Dotyczy: postępowania o udzielenie zamówienia publicznego nr 534/2019/PN/DZP realizowanego w trybie przetargu nieograniczonego pn. „Budowa budynku Wydziału Prawa i Administracji oraz Wydziału Nauk Społecznych Uniwersytetu Warmińsko – Mazurskiego przy ul. Warszawskiej w Olsztynie”

ODPOWIEDZI NA PYTANIA NR 8

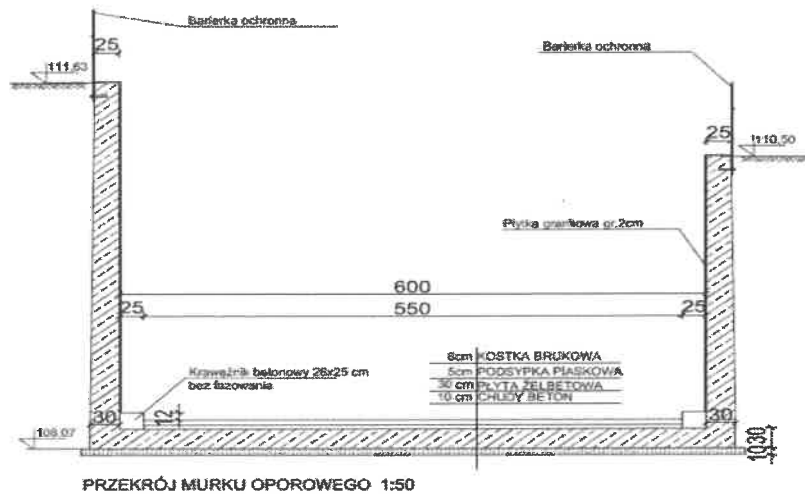
Pytanie nr 30: Prosimy o wskazanie, które słupy w holu głównym należy wyłożyć płytami z granitu strzegomskiego gr. 2,5 cm. Wnosimy również o uzupełnienie przedmiarów w tym zakresie (okładziny słupów –granit strzegomski gr. 2,5 cm.

Odpowiedź: Wszystkie słupy holu głównego zgodnie z dokumentacją techniczną. Przedmiary są elementem pomocniczym. Wyceny należy dokonać w oparciu o dokumentację projektową.

1) Rys. branża architektura

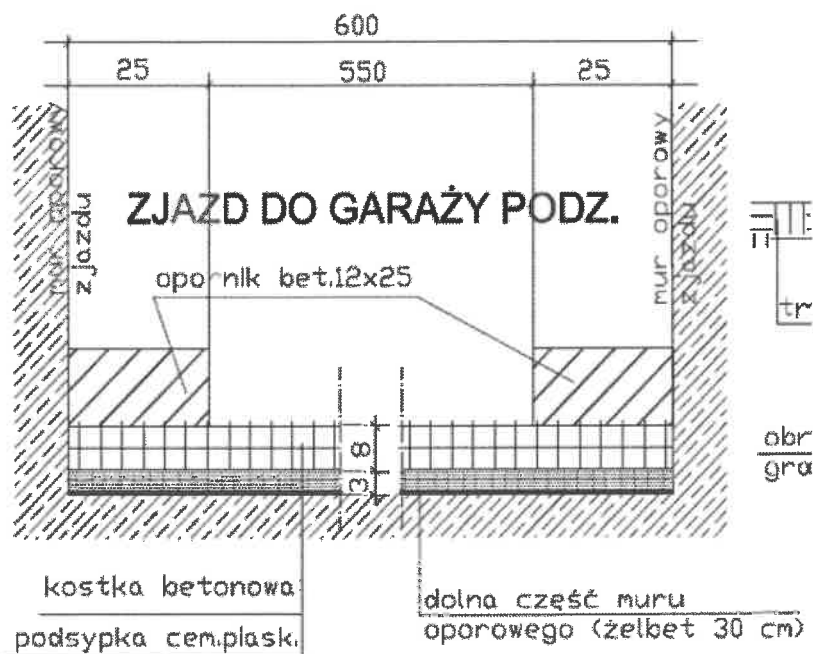
Pytanie nr 32: W związku z rozbieżnościami w dokumentacji projektowej prosimy o wskazanie czy na konstrukcji zjazdu do garażu podziemnego należy zastosować podsypkę piaskową zgodnie z projektem architektonicznym czy cementowo-piaskową zgodnie z projektem drogowym

Odpowiedź: Proszę zastosować opornik 20x25 i ustawić na podsypce c-piask. 3 cm – wtedy zachowana będzie wysokość wystająca 12 cm. Odpowiedź zawarta jest pkt. 14 OPZ.
